三明旻和医药科技有限公司
医药中间体及含氟医用材料生产项目
规 划 设 计 方 案——变更对比

医药中间体及含氟医用材料生产项目方案调整说明

△		2023.05	霍颖新		王师南	杜清波	
版次	说明	日期	设计	制图	校核	审核	审定
山东鸿运工程设计有限公司				2023	三明曼和医药科技有限公司 医药中间体及含氟医用材料 生产项目		
屋顶平面图调整前、后				设计项目	丙类车间		
				设计阶段	方案		
比例	1:100	第 1 张 共 1 张	专业	建筑	图 号	2305LD-DD-AR02-04

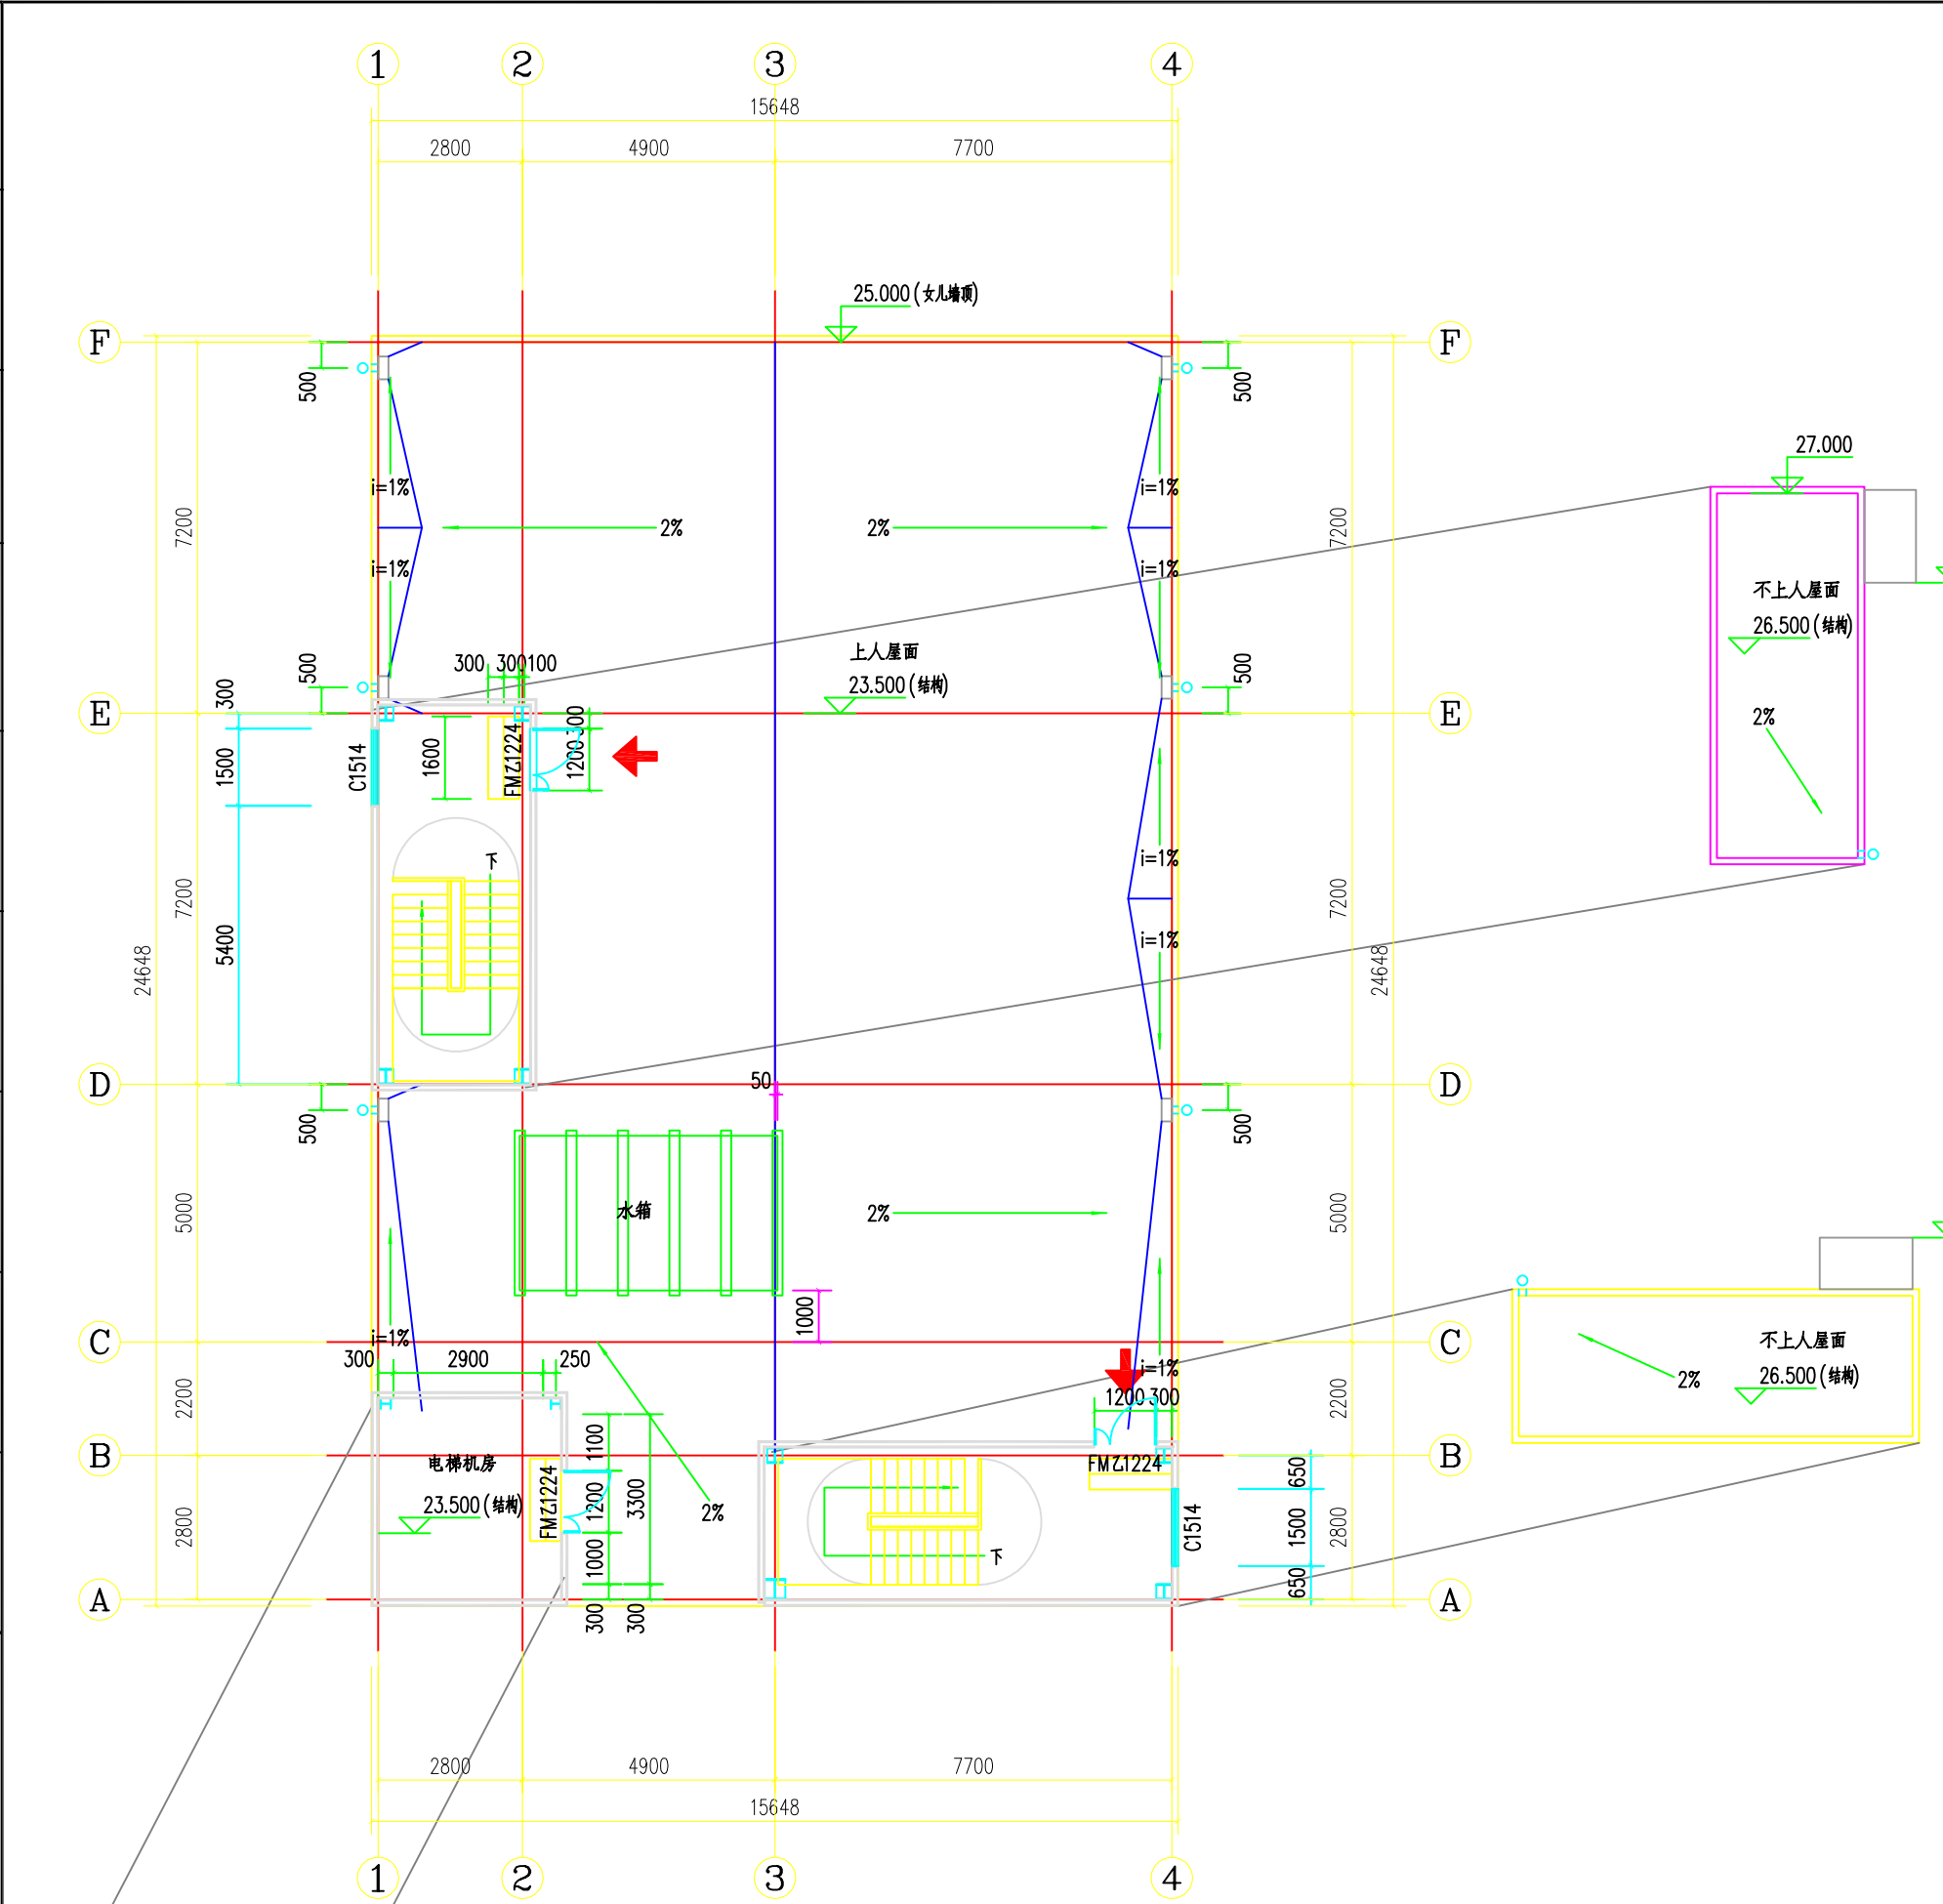
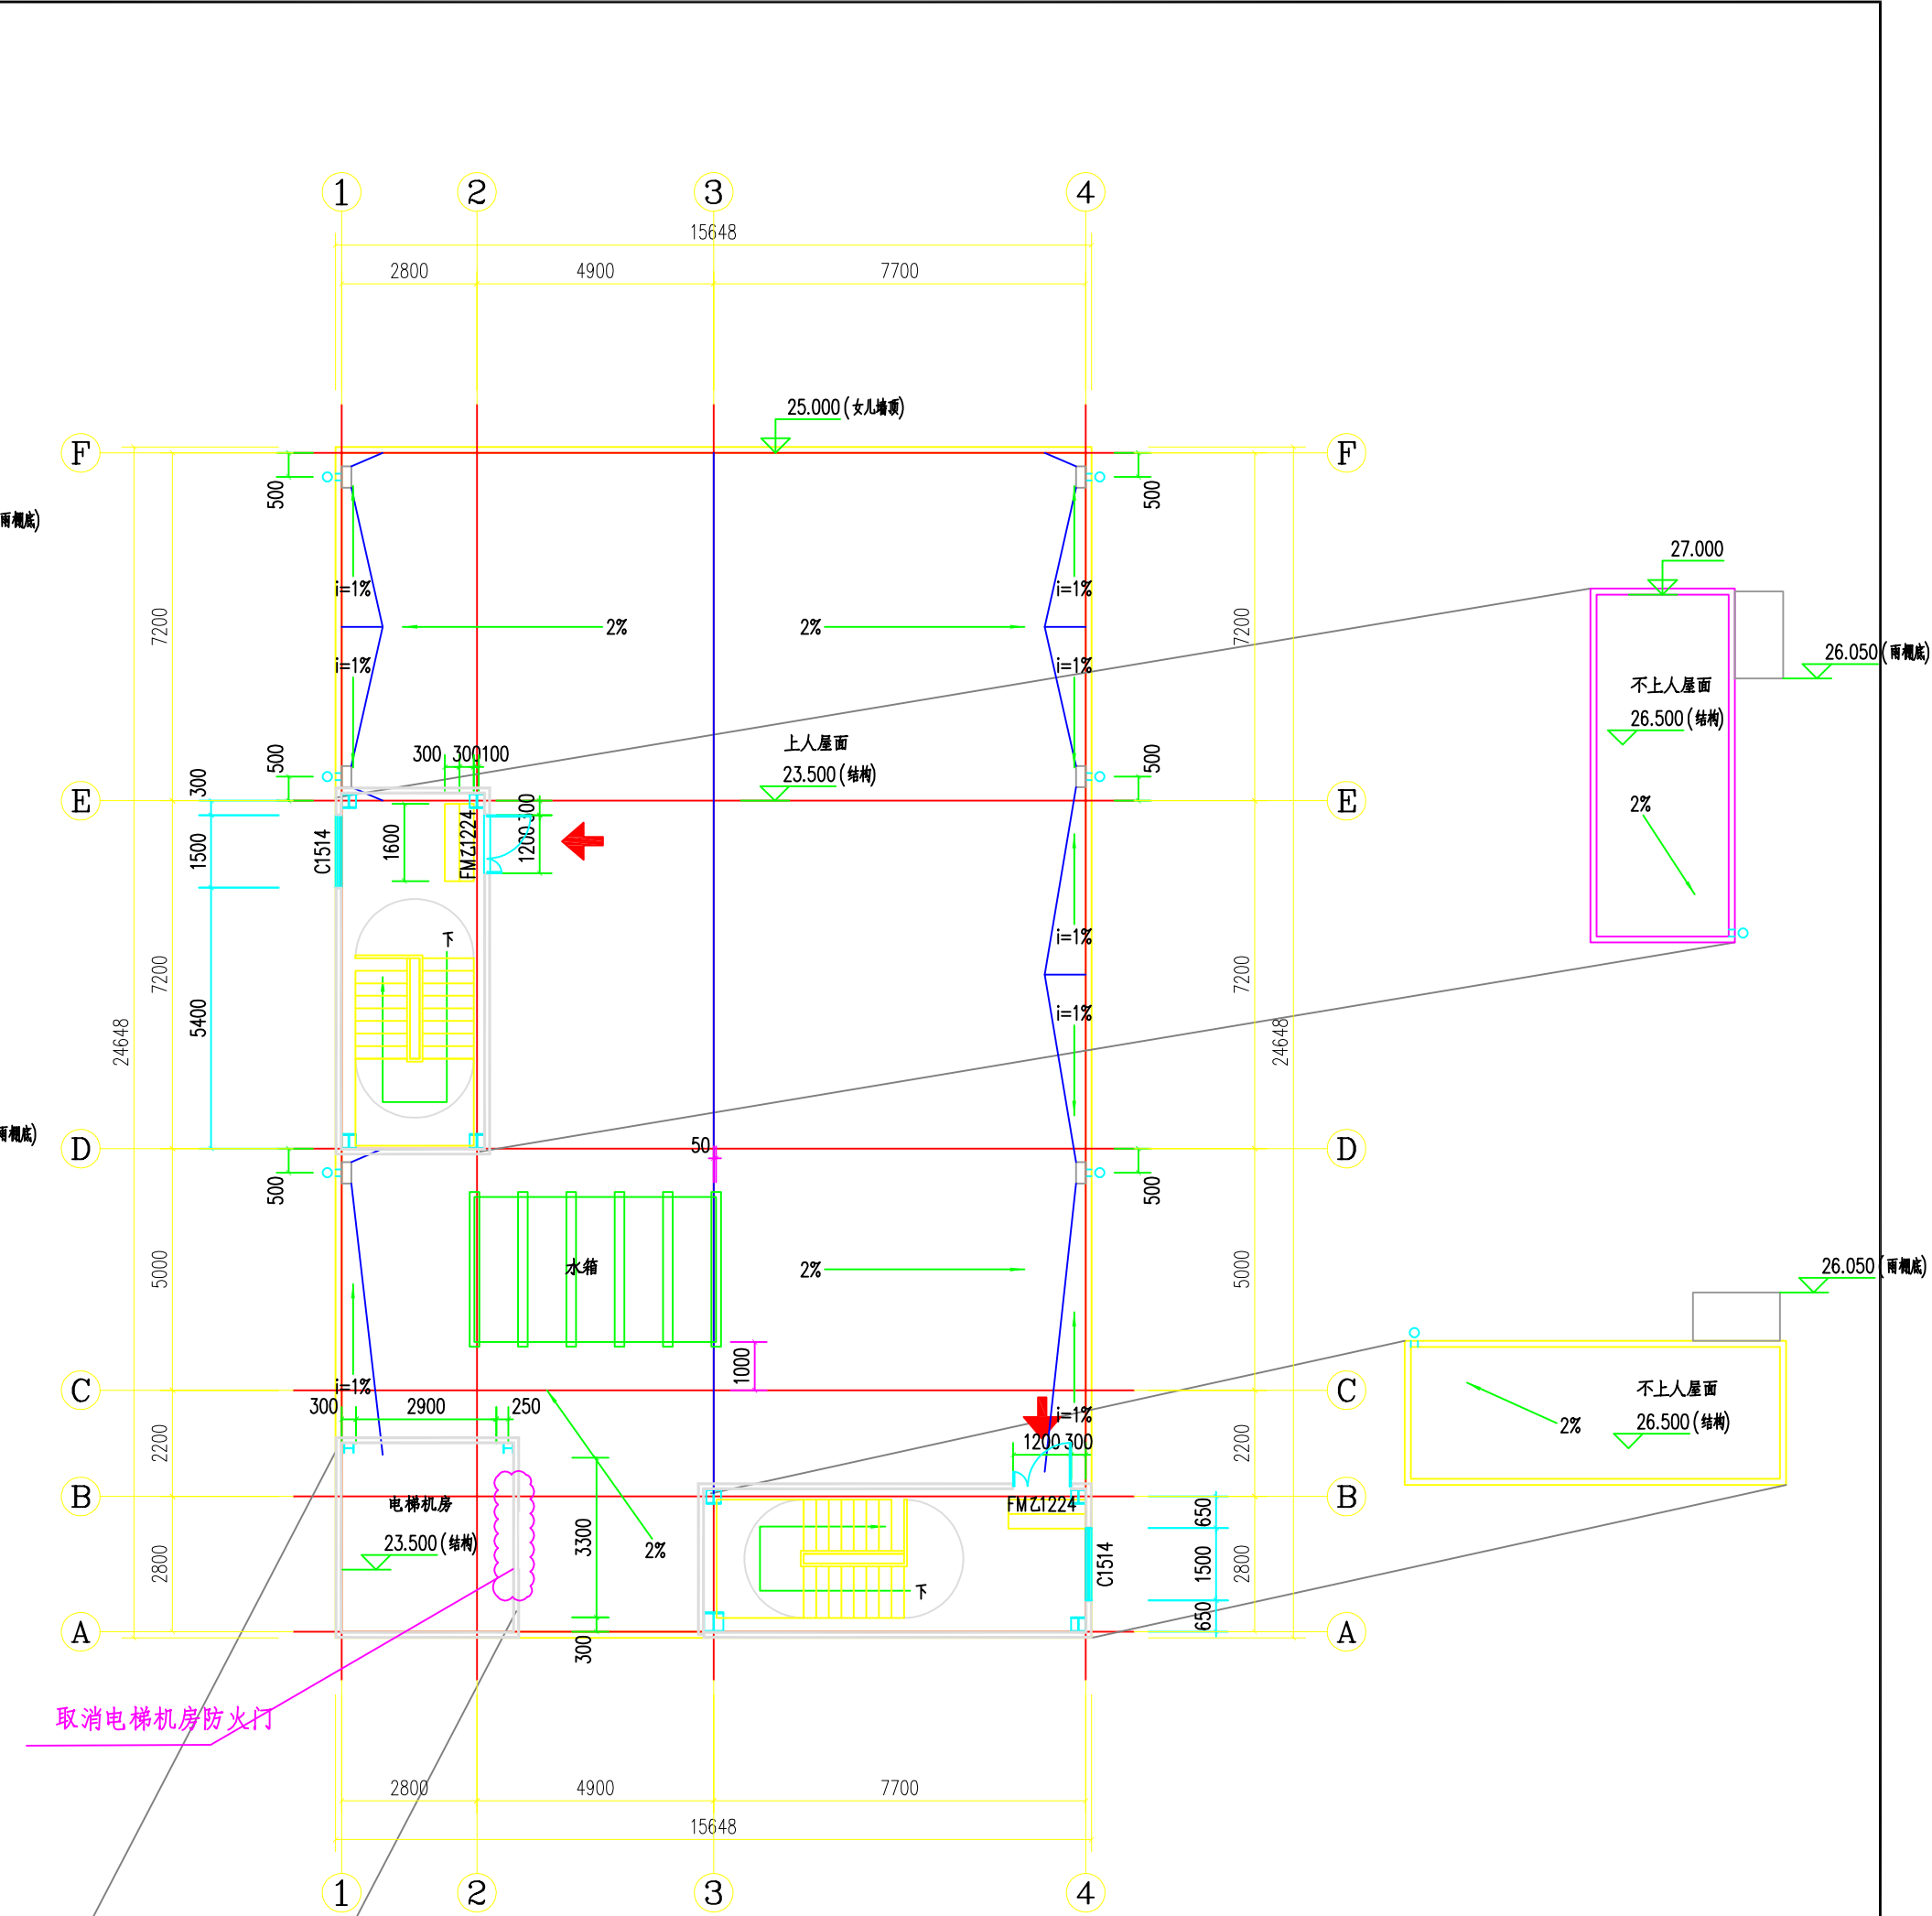
4、取消本次新建丙类车间屋面层电梯机房及其防火门（变更原因：采购的电梯参数不一致，电梯由有机房电梯更改为无机房电梯）；
